**POŽADAVKY NA SESTAVU
ZÁCHYTNÉ VANY PRO NEZASTŘEŠENÉ
TRAFOSTÁNÍ BETONBAU
PRO TRANSFORMOVNU
LIPNICE**

Název stavby:	TR Lipnice – obnova transformovny
Místo stavby:	TR 110/22 kV LIPNICE, 373 12 Jílovice u Trhových Svinů
Datum zpracování:	17-02-2022
Vypracoval:	Ing. Zdeněk Matoušek
Číslo stavby:	1020002421

Cílem tohoto dokumentu je definování dodatečných požadavků na provedení trafostání (záchytné vany pro nezastřešené trafostání).

Vzhledem k technickým změnám a novým požadavkům, které nastaly po 5.11.2020 (poslední nabídka) a během dokončovacích projekčních prací bychom chtěli požádat o aktualizaci nabídky z 5.11.2020, do které budou zahrnuty níže uvedené a zaznamenané změny.

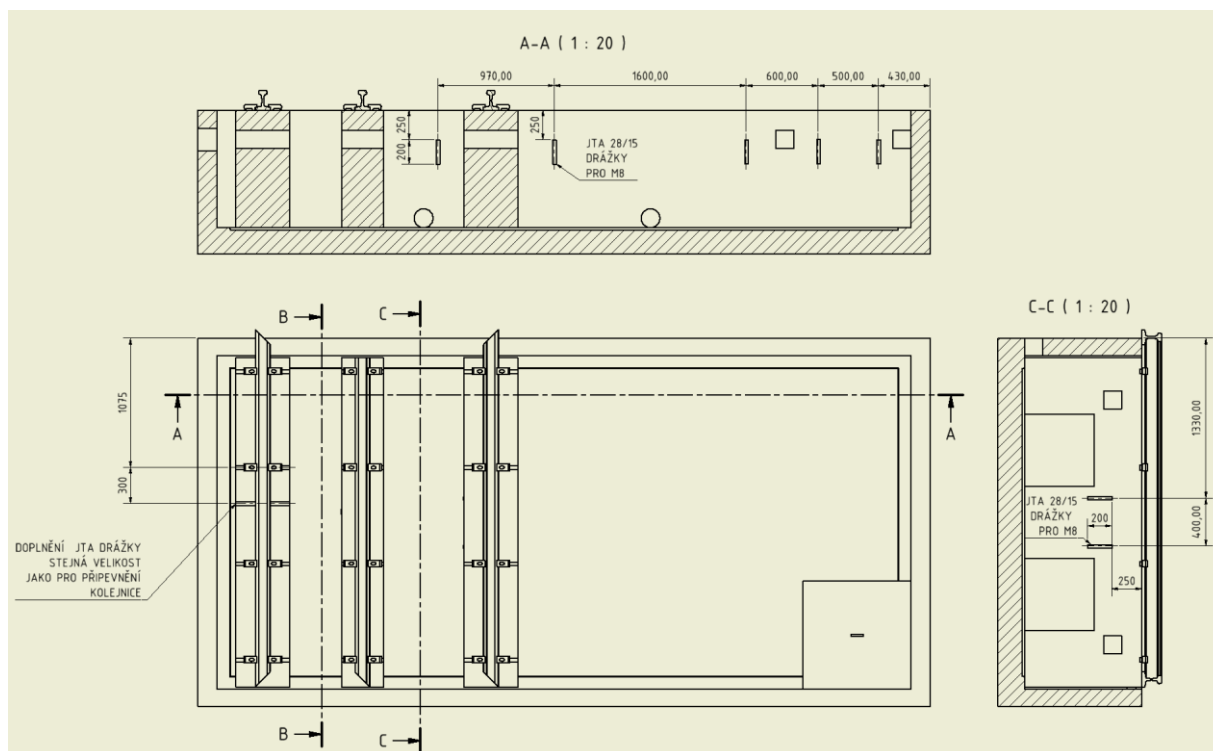
- Doplnit JTA drážku pro NKS viz obrázek níže

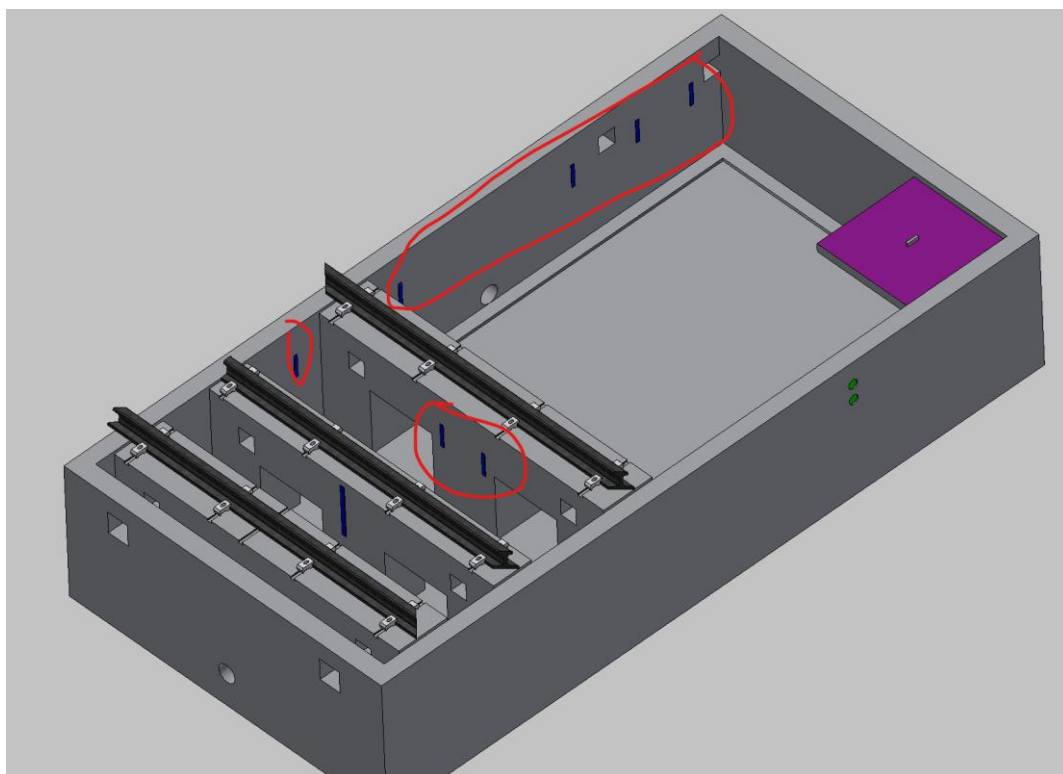
- Průchod ve zhášecím roštu pro kabeláž

1.8.7 T102/T103 sloup protipožární stěny mezi 6.AW3066 a rezervou pro T103

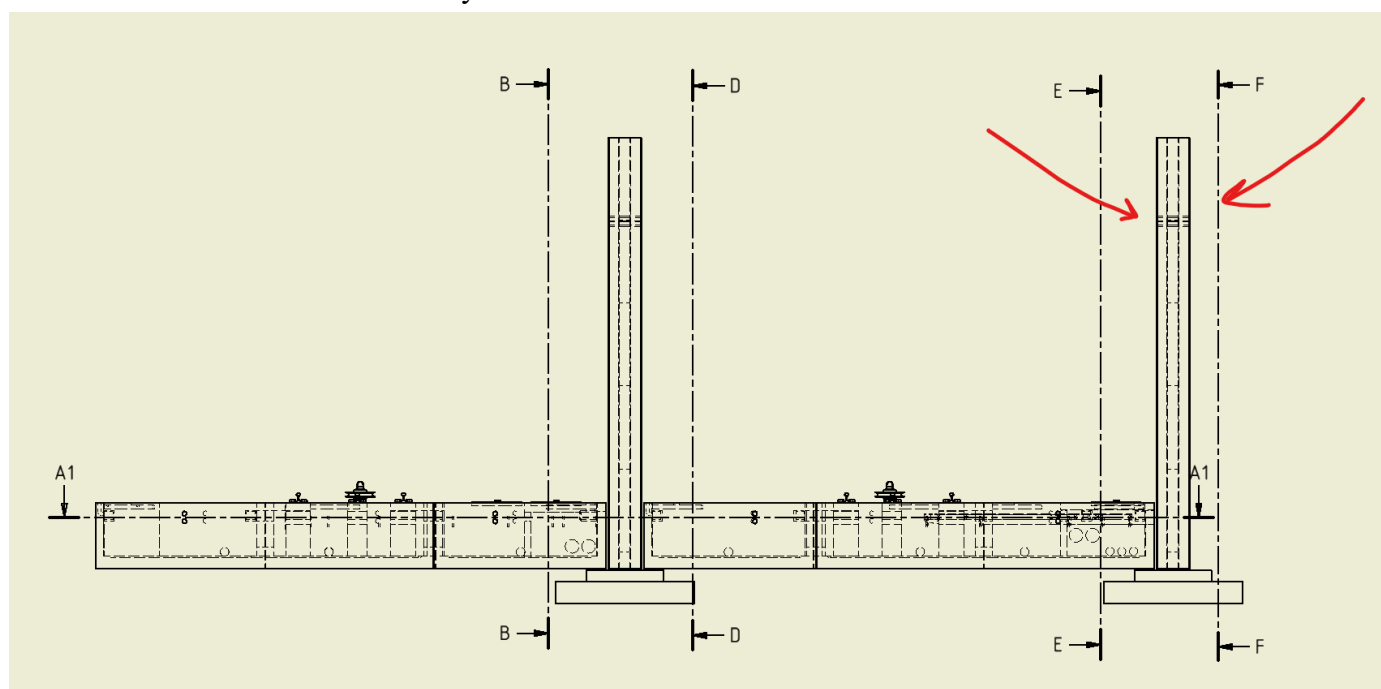
- Zhotovit závitové díry 6xM24

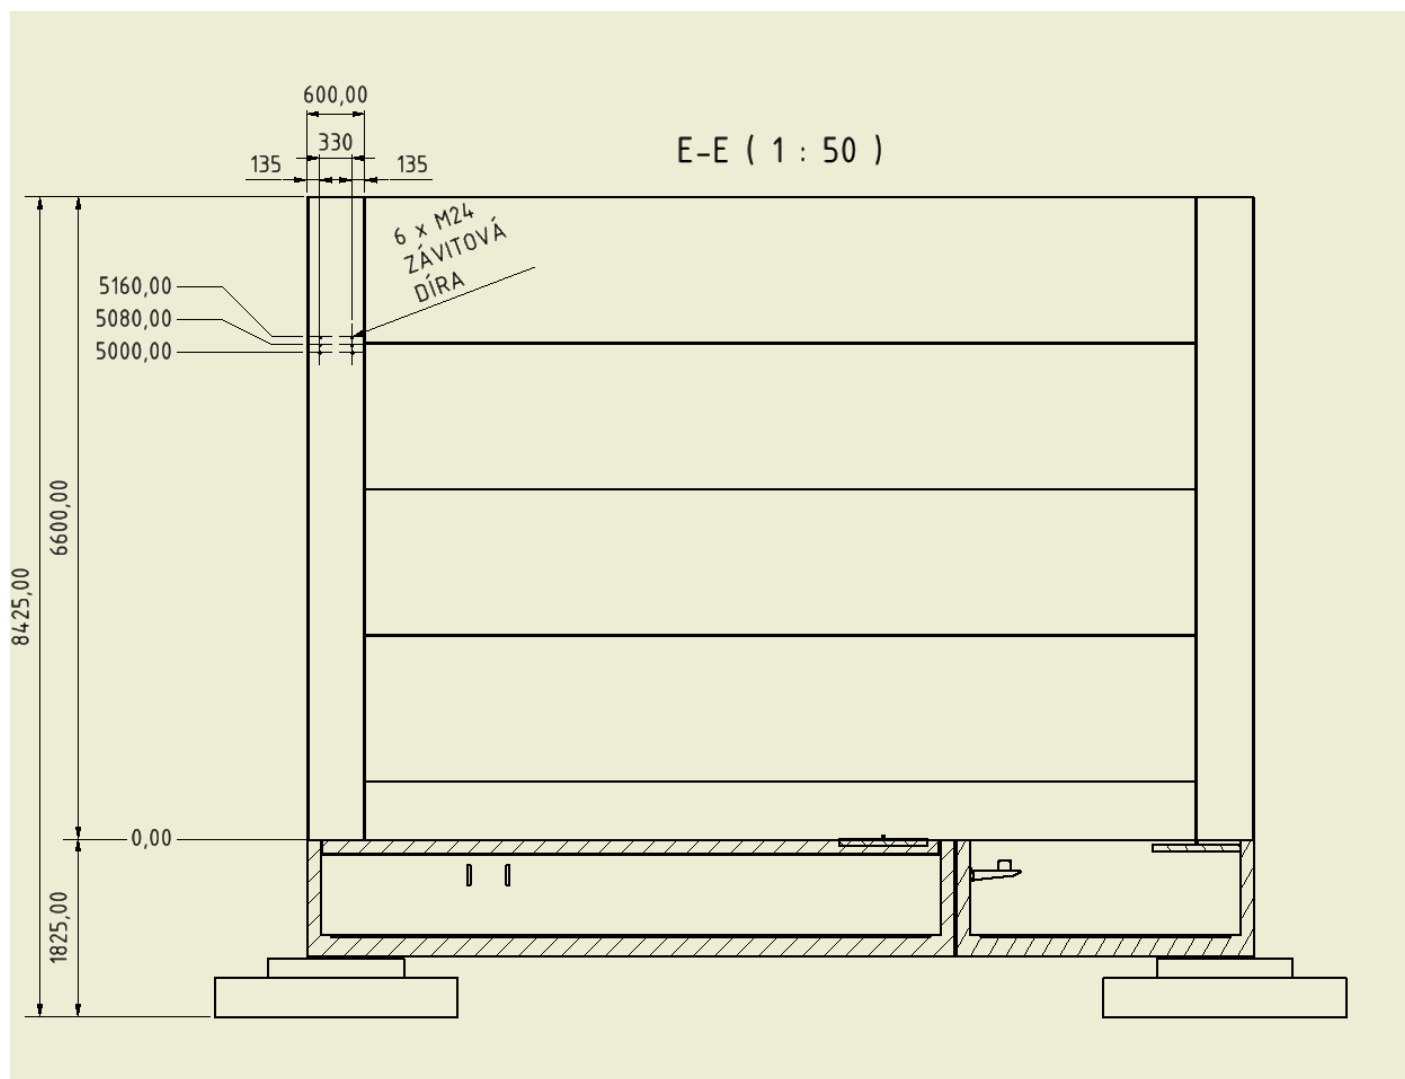
- Zhotovit závitové díry 6xM24 pozice viz obrázek/ výkres strana doléhající k 6.AW3066

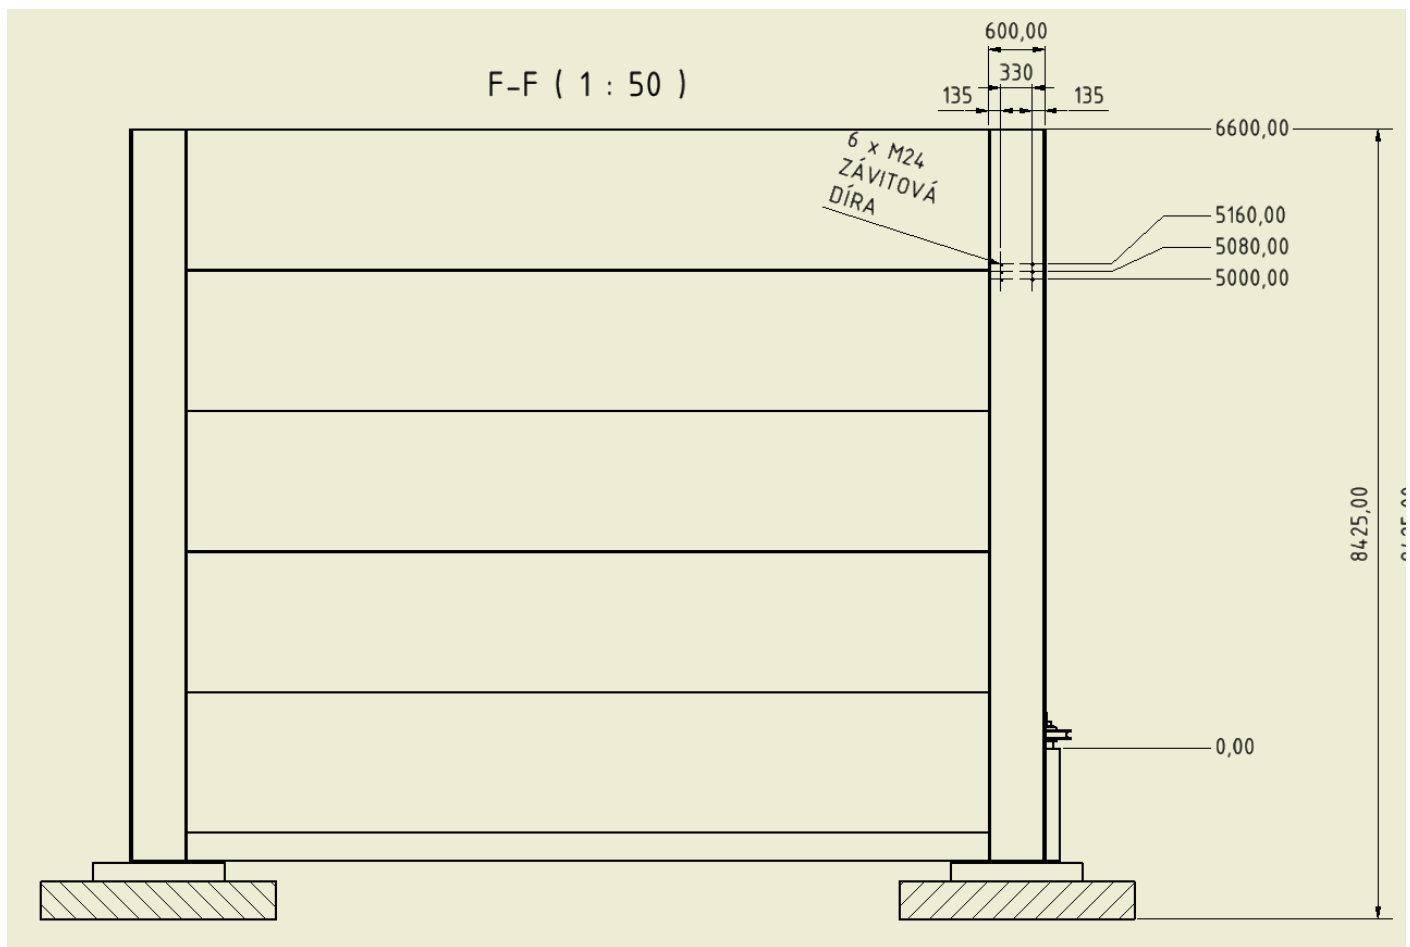
- Zhotovit závitové díry 6xM24 pozice viz obrázek/ výkres strana směřující k T103
